Kenmerk: EX.17.4458

Betreft: Aanvullingen aanmeldnotitie Koggeweg 17 te Venhuizen.

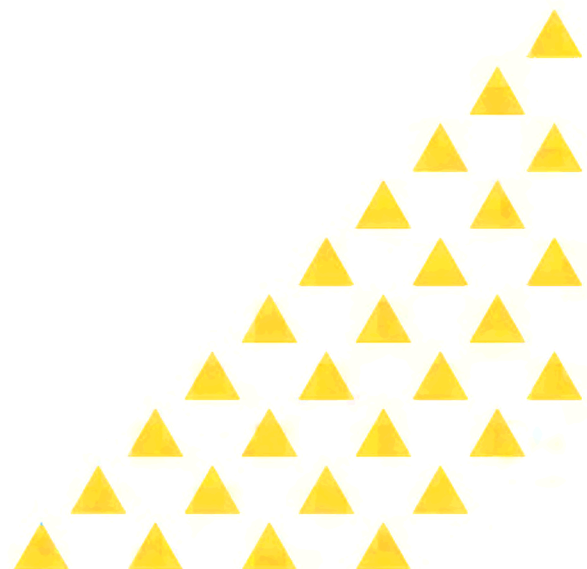
- Het hemelwater wordt afgevoerd via het hemelwater riool naar het naastgelegen opverlakte water dit is aangepast in de aanmeldnotitie;
- Bedrijfsafvalwater wordt opgeslagen op spoelwater opslag put H en G4, verder zijn er geen opslag voorzieningen voor afvalwater;
